# 原子力規制における検査制度の見直しに伴う 保安規定変更認可申請について

2020年3月23日

- 2020.4の炉規法等施行、新検査制度導入に伴い、保安規定変更認可申請が必要となった。
- 従来、保安活動をJEAC4111-2009に規定されている品質保証活動に基づき実施していたが、新たに制定された「原子力施設の保安のための業務に係る品質管理に必要な体制の基準に関する規則」（品管規則）に基づく内容に変更を行う。
- その他、保安規定に規定する内容を定めた実用炉規則第92条（次頁参照）及び「実用発電用原子炉及びその付属施設における発電用原子炉施設保安規定の審査基準」（保安規定審査基準）等の改正に伴う要求事項の反映が必要となった。
- 2020.4以降、上記要求事項を反映した保安規定の早期認可のため、炉規制法施行前に保安規定変更認可申請を実施した。  
(2020.2.27東京電力HD殿、関西電力殿と同日に申請)

#### 第106条の4

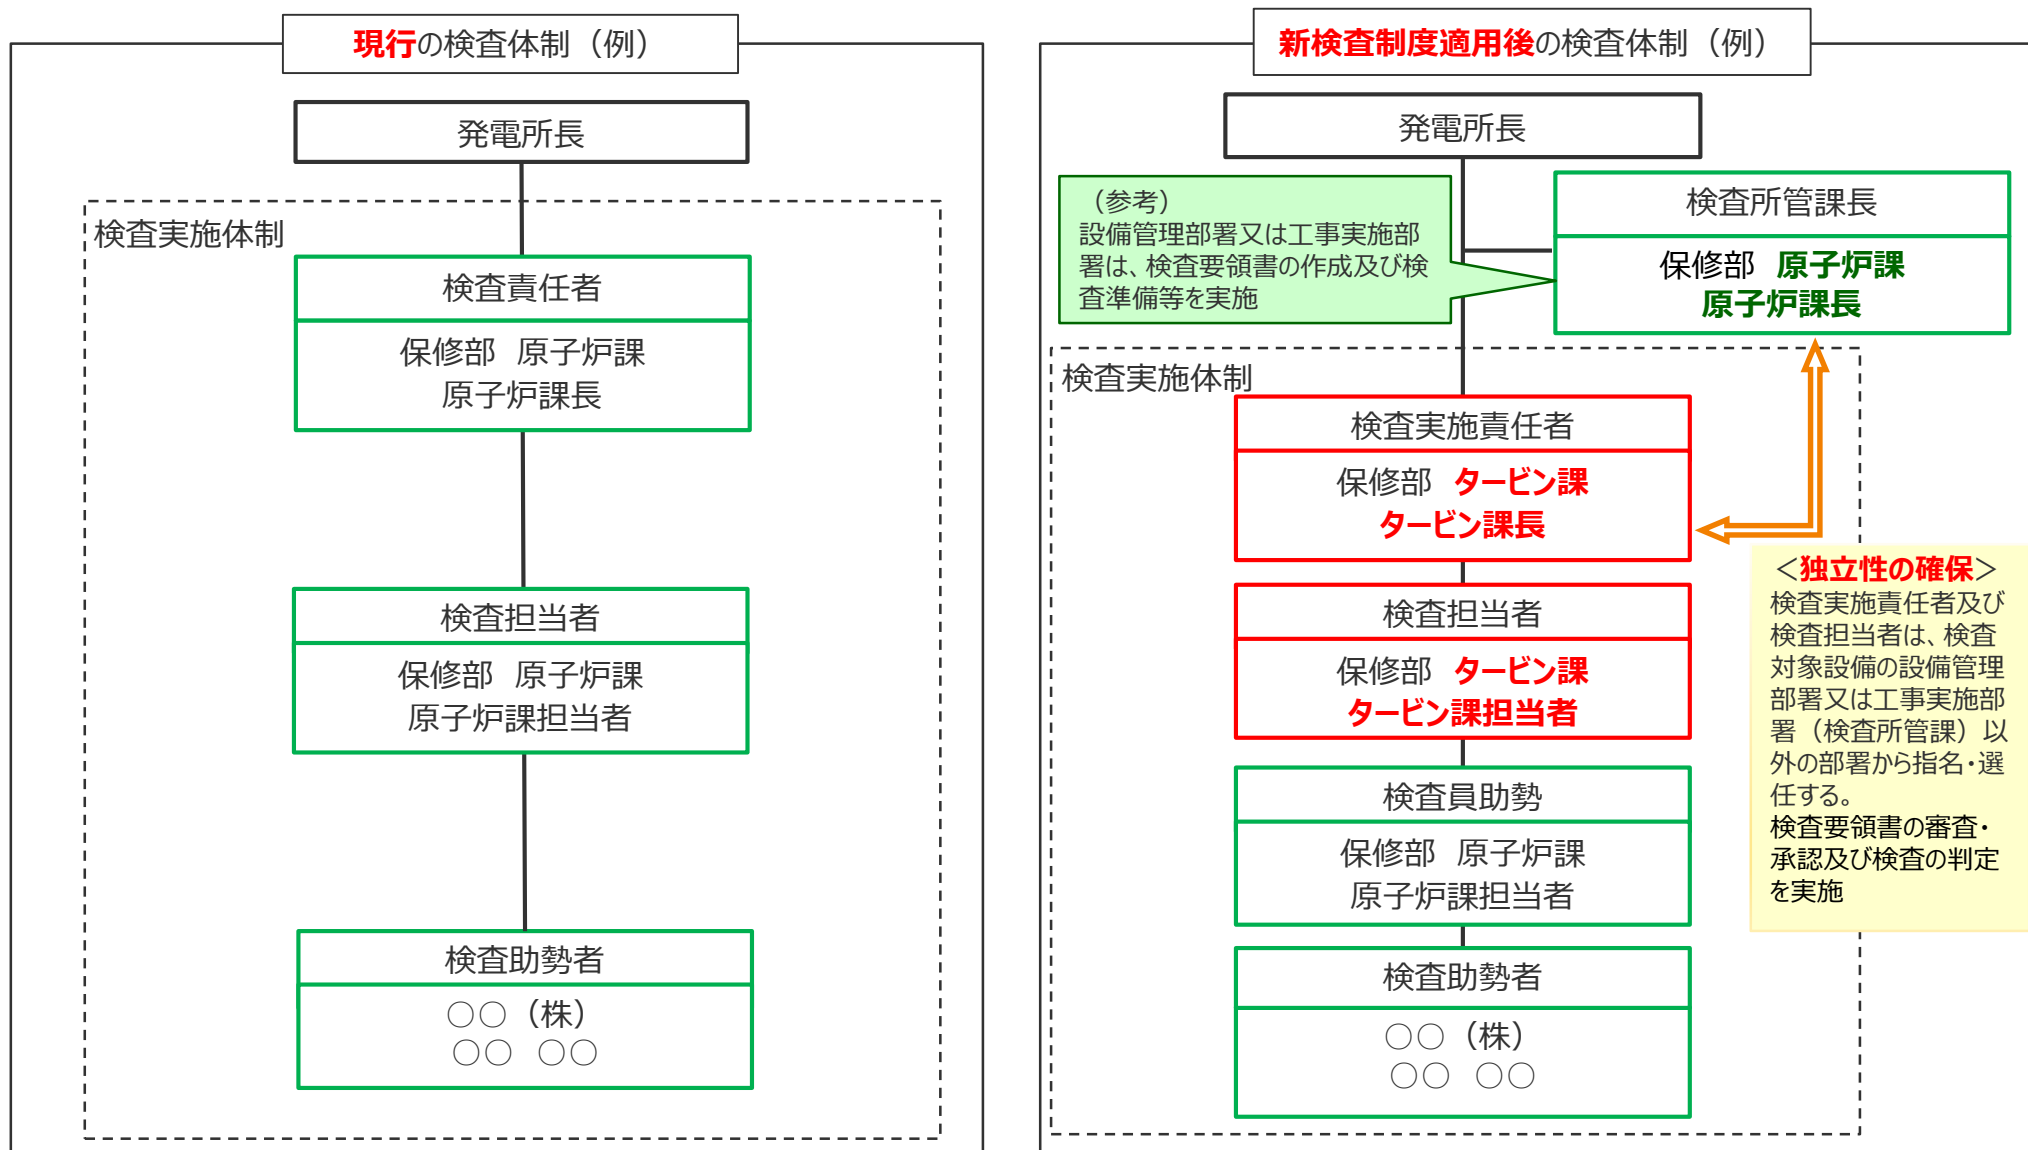
## 使用前事業者検査及び定期事業者検査の独立性に関する要求事項の変更 (品質管理基準規則)

**検査の合否判定を担う責任者及び要員は、検査対象となる機器等の所管部門又は検査対象の施設管理部門以外から確保することが必要。**

検査の独立性確保のため、設備管理部署又は工事実施部署とは別の部署から検査実施責任者を指名し、検査実施責任者の責任の元で検査を実施する。

2 所長又は各部長は、第4条に定める保安に関する組織のうち、検査対象となる設置又は変更の工事を実施した組織とは別の組織の者を、検査実施責任者として指名する。
